Hof van Holland (*Lent*)

vervolg straatnaamgeving

beslispunt 2

Griftpad

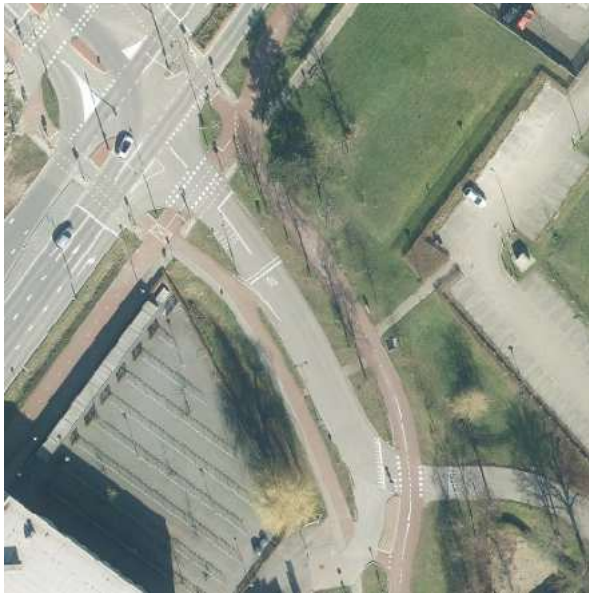
Op grond van het voorstel van 7 februari 2017 begint de naam Griftpad in de woonplaats Lent op de plaats waar de Griftdijk Zuid eindigt. Het Griftpad loopt door tot de Griftdijk Noord. Het pad loopt via Het Groentje (openbare ruimte ID 0268300000001708) over de Graaf Alardsingel (identificatienummer ID 0268300000000513).

Het Griftpad eindigt *'in the middle of nowhere'* ten noorden van de brug (*rechts*). Het pad met de naam Griftdijk Noord loopt door naar de Margaretha van Mechelenweg. Waarom eindigt het pad niet bij het Margaretha van Mechelenweg (*links*). Het is niet duidelijk waarom het Griftpad aan de noordzijde van de brug veranderd is in Griftdijk Noord. Het bord met de naam Griftpad staat aan de zuidzijde van de Graaf Alardsingel.

Waarom moet op het plein worden gekozen uit twee verschillende richtingen met dezelfde naam Griftpad? Worden er twee kruispunten van de Nationale Bewegwijzeringsdienst (NBd) aangebracht?

Hertog Eduardplein

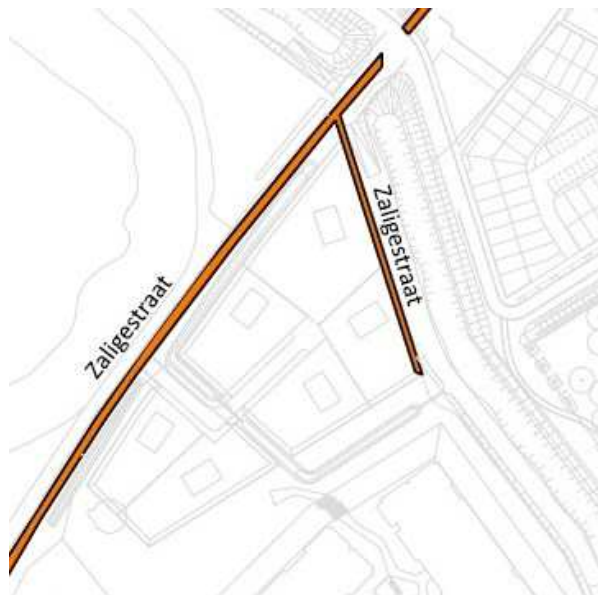
Een klein gedeelte van het Hertog Eduardplein (identificatienummer ID 0268300000001707) maakt volgens het voorstel van 23 mei 2023 deel uit van het Marius van Beekplein. De grens tussen de verschillende openbare ruimten ligt onder de spoorlijn Arnhem – Nijmegen op de grens tussen de buurten Hoge Bongerd en Hof van Holland in de woonplaats Lent.

Het is mij niet duidelijk waarom het Marius van Beekplein groter is dan het Hertog Eduardplein. Zijn de openbare ruimten op de grens van de buurten niet even groot?

Zaligestraat

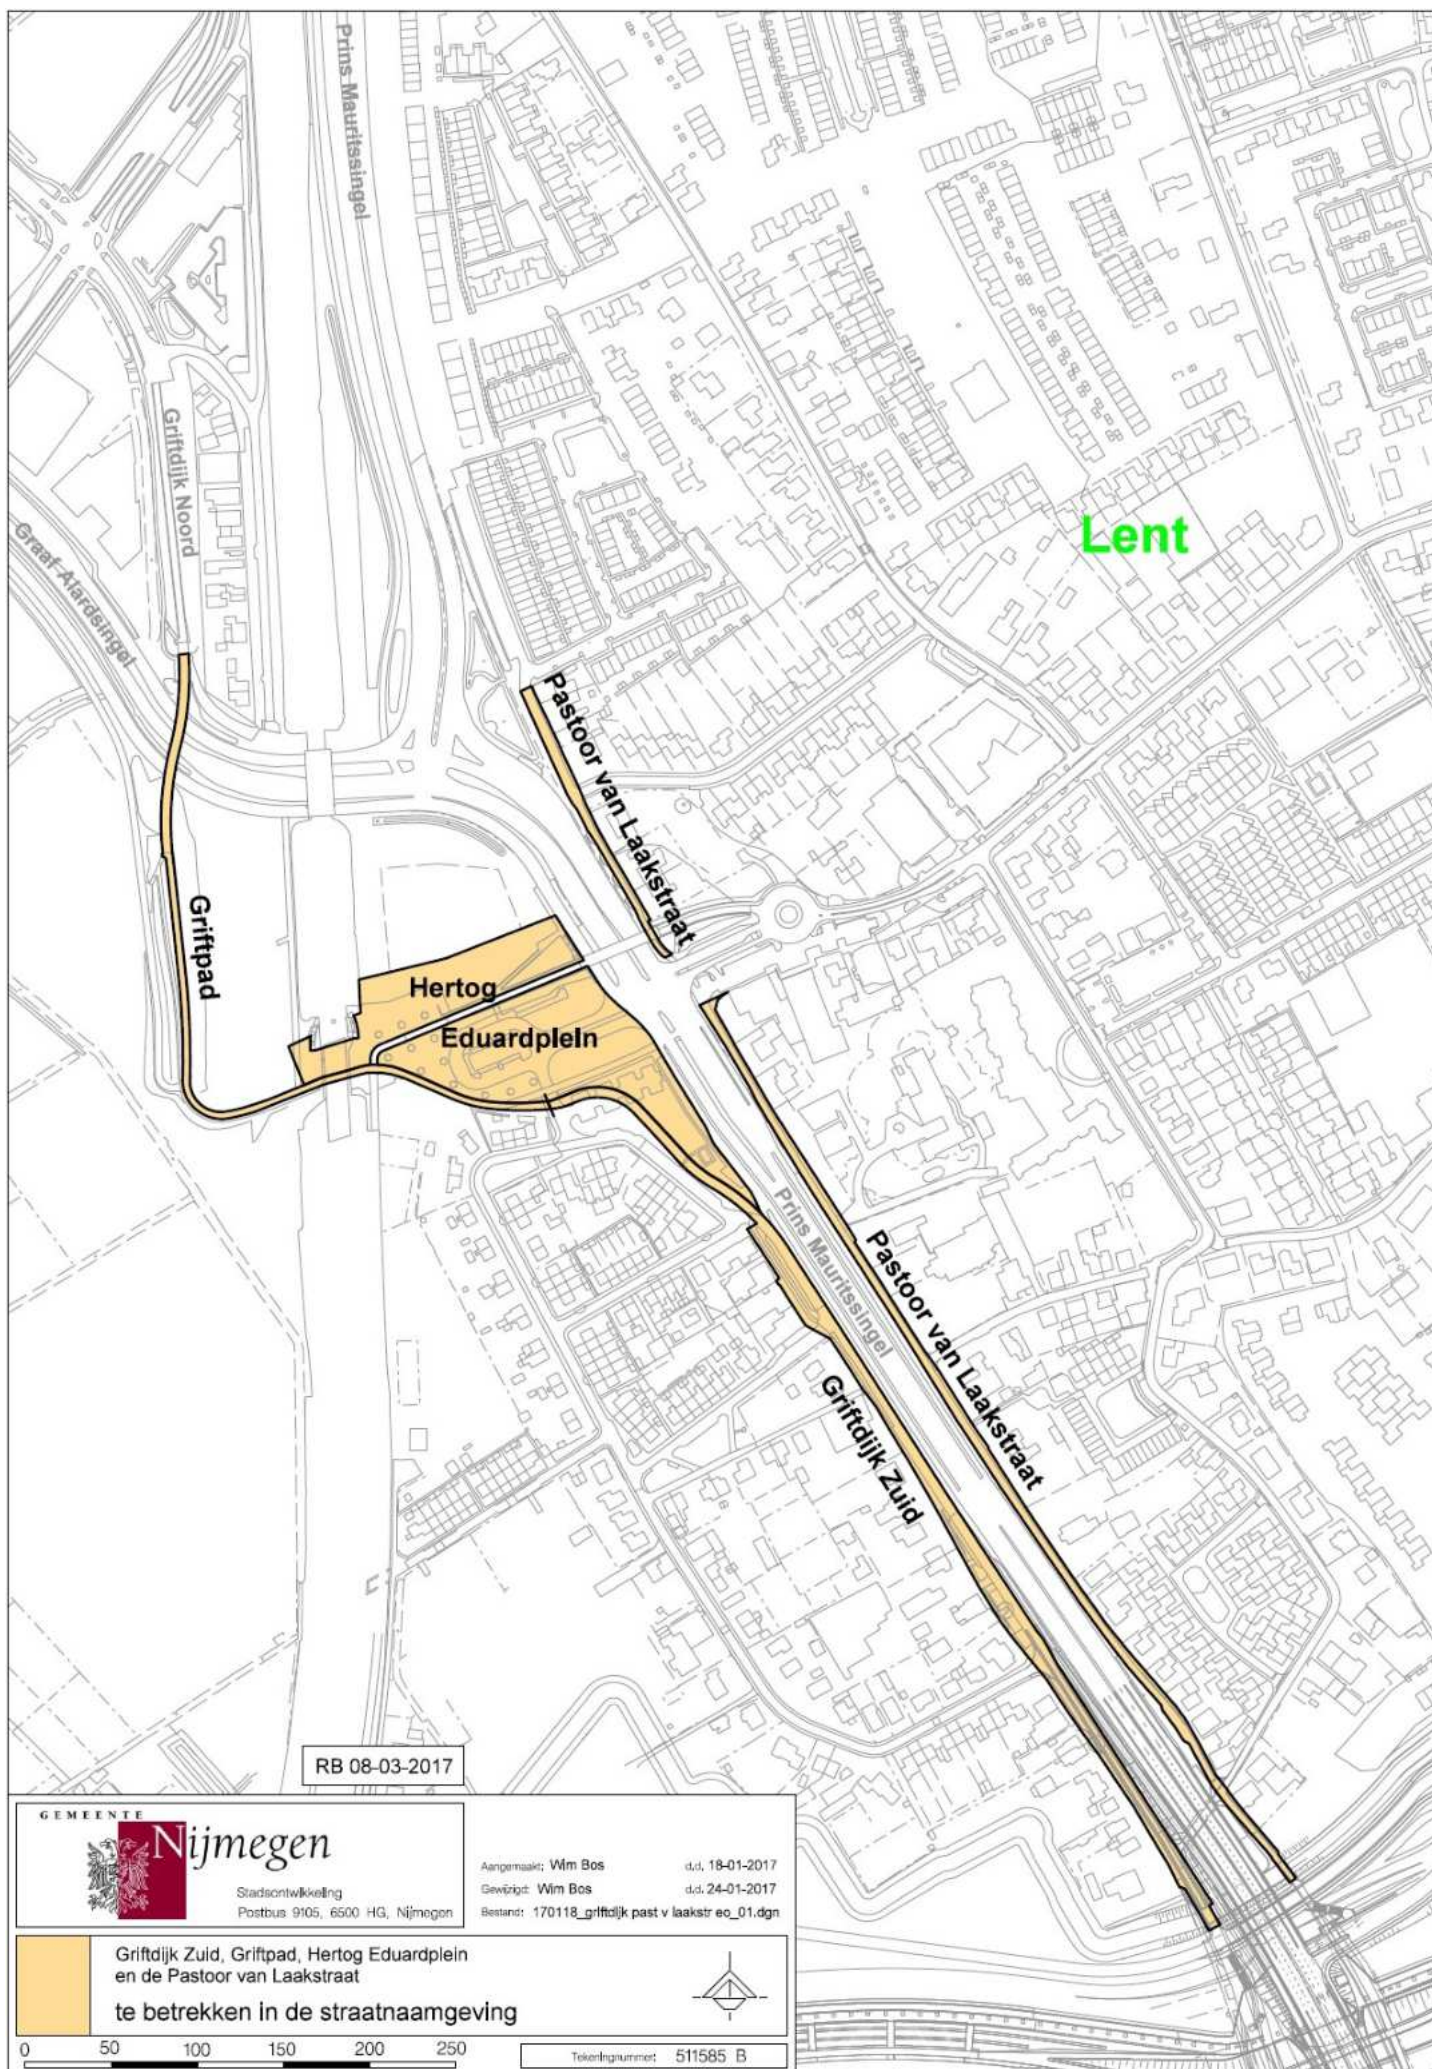
In het raadsbesluit d.d. 31 maart 2021 ([Gemeentebld 2021, 108771](#)) staat de geometrie van de Zaligestraat op de tekening met [nummer 562840](#). Hierop is te zien dat het gedeelte tussen de Moormannstraat en de Truus Gelsingstraat ontbreekt. In het voorstel van 23 mei 2023 is de naam Zaligestraat alsnog aangepast.

Bij de naam Peter Willstraat (identificatienummer ID 0268300000001916) hebben de woningen aan de oostzijde een andere locatie. Op de tekening (*rechts*) is te zien dat het gedeelte ten noorden hiervan wel deel uitmaakt van de Zaligestraat.

Het is niet duidelijk waarom in het voorstel van 23 mei 2023 is gekozen voor de naam Zaligestraat. Krijgen de andere openbare ruimten rondom de Peter Willstraat geen naam?

De namen Claar Herckenrathstraat, Jo Heinsiushof en Toby Scholtehof zijn verwarrend. De Claar Herckenrathstraat lijkt te gaan om verschillende openbare ruimten die allemaal dezelfde naam hebben. Het Toby Scholtehof is vanaf de Claar Herckenrathstraat bereikbaar, maar het Jo Heinsiushof is alleen via de Toby Scholtehof te bereiken. De structuur geeft geen duidelijk beeld.
